Keuringsverslag van een elektrische laagspanning- en zeer lage spanningsinstallatie

NIET CONFORM

Datum keuring: 17/02/2025

Straatnaam	Frieslandstraat
Huisnummer	15
Busnummer	21
Postcode	2660
Gemeente	Hoboken
Land	België

Afbeelding schakel- en verdeelbord:

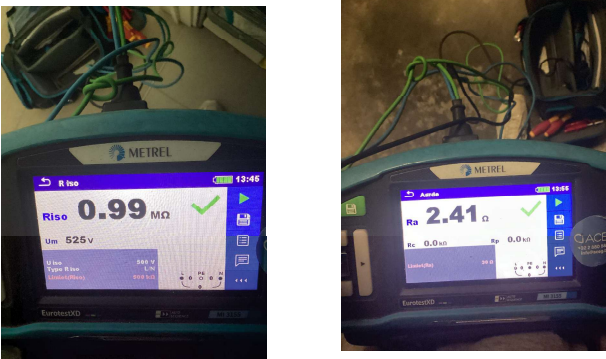
I5.09 De genaakbare, naakte onder spanning staande delen zijn onvoldoende afgeschermd. (Boek 1 Afdeling 5.1.4, en 4.2.2.3.)
